PARECER DA COMISSÃO DE AVALIAÇÃO

“Central Solar Fotovoltaica de Riodades - Projeto Híbrido do Parque Eólico do Alto Douro” em fase de projeto de execução

COMISSÃO DE AVALIAÇÃO

Figura 8: Extrato da Planta de Condicionantes, (Fonte Desenho 8 – Volume 4 – Peças desenhadas)

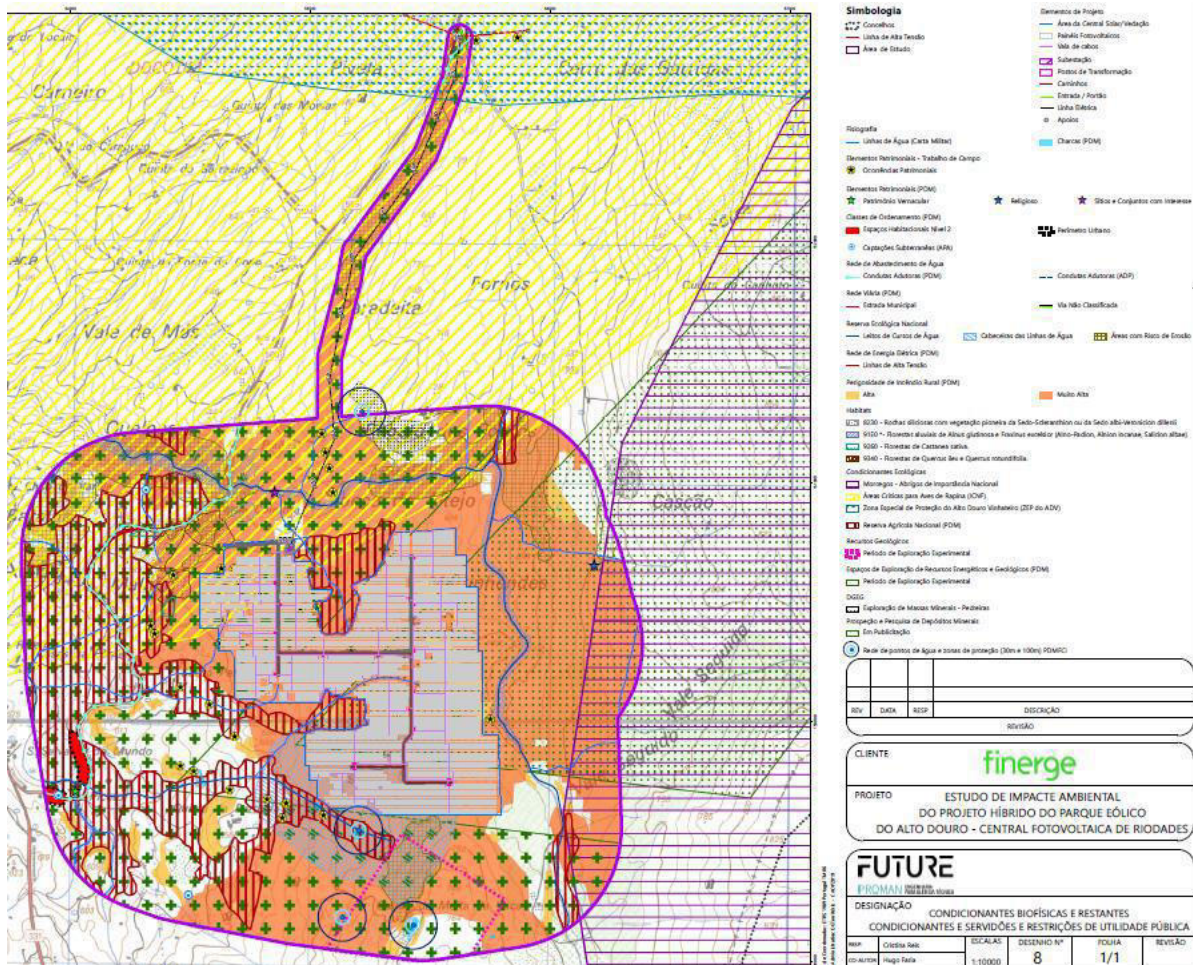
Quanto ao Domínio Público Hídrico, a implantação dos elementos do Projeto não interfere com a faixa de proteção de 10m instituída para as 3 linhas de água existentes no local de implantação da central.

No que concerne aos Recursos Geológicos, no terreno onde será implantada a central e no corredor da linha, está assinalada uma área referente a um período de exploração experimental, aplicando-se as disposições regulamentares constantes no número 2 do artigo 6.º do regulamento do PDM. Sobre este assunto, importa referir o facto de, para além desta área, ter sido identificada uma outra de prospeção e pesquisa em publicitação, pela consulta, de acordo com o constante no EIA, ao site da DGEg, sendo necessária pronúncia desta entidade sobre a matéria.

Relativamente às infraestruturas existentes na área de implantação do Projeto e corredor da linha, designadamente conduta de abastecimento de água, rede elétrica e estradas municipais, foi considerado no EIA não haver interferência com as servidões que lhes estão associadas.

Figura 9: Localização do projeto e da área de estudo da paisagem relativamente ao ADV e à sua ZEP (Fonte aditamento ao EIA)

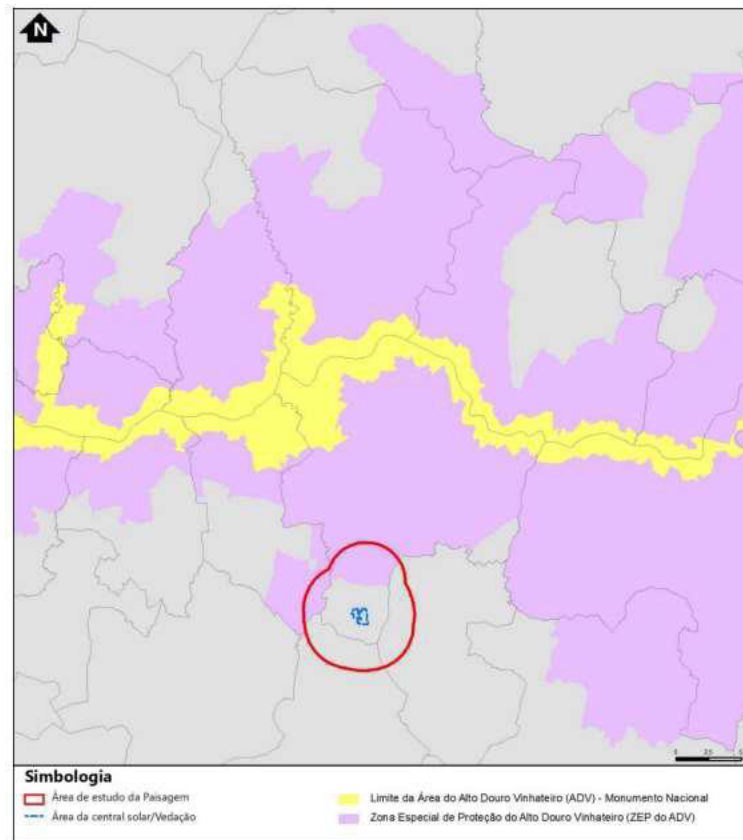
A figura abaixo representa o enquadramento da CSF e da respetiva área de estudo face à área do ADV e da ZEP, onde se confirma o afastamento da CSF a estas áreas patrimoniais. Saliente-se que a sobreposição da ZEP pela área de estudo decorre do buffer de 3km estabelecido para a mesma no descritor paisagem, constatando-se que cerca de 27% da área de estudo incide na ZEP.

Neste seguimento, importa dar ênfase à linha elétrica, cujo traçado se desenvolverá aos 700m de altitude, numa zona de habitats caracterizados por zonas de mato com algumas espécies dispersas (Dentro da área da ZEP está prevista a construção de quatro apoios fazendo a ligação à linha já existente, ocupando uma área de 32 m² (8m² por apoio), incidindo numa área essencialmente ocupada por mato rasteiro com presença esparsa de carvalhos e pinheiros. Saliente-se ainda que está prevista afetar área à faixa de gestão de combustível, onde será necessário proceder à gestão da vegetação.

Figura 10: Implantação das ocorrências de interesse patrimonial inventariadas face ao projeto (Fonte: EIA)

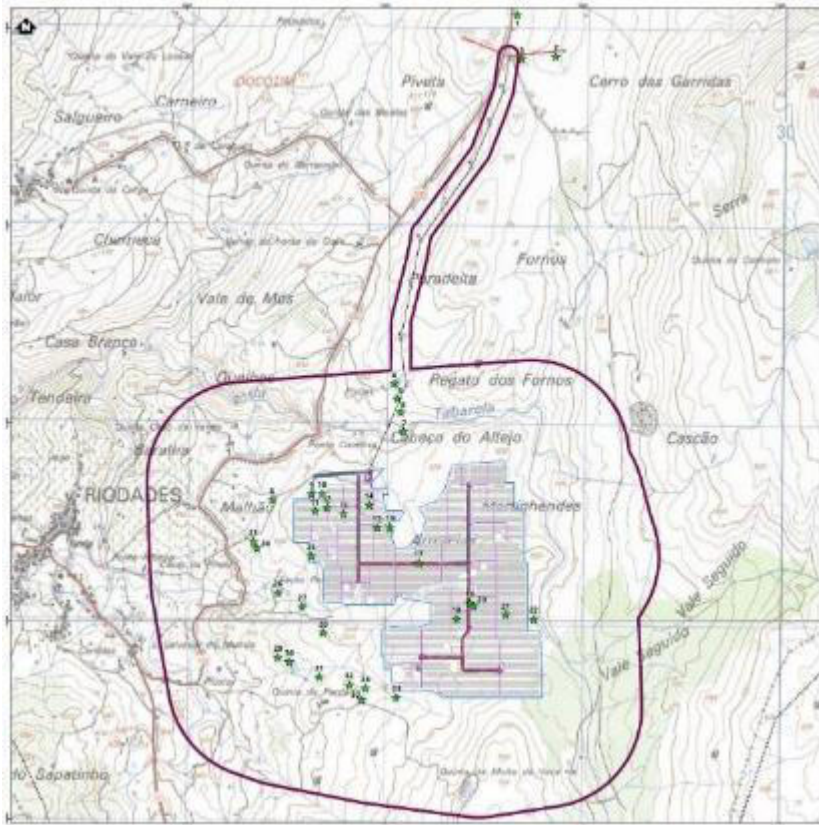
Em síntese, das 35 ocorrências identificadas pelo EIA, 16 encontram-se na área de implantação das infraestruturas do projeto, prevendo o EIA impactes diretos, negativos, incertos, no caso de 3 ocorrências, e certos, no caso de treze ocorrências.

No que se refere aos impactes sobre o Zona Especial de Proteção (ZEP) do Alto Douro Vinhateiro, o EIA menciona, tendo em conta «que a implantação da Central não interfere com esta zona», mas que a «interferência resulta de um troço da linha elétrica, com cerca de 250 metros, onde estão previstos 2 apoios que ocupam uma área de cerca de 16 m²» da mencionada ZEP ao bem classificado.
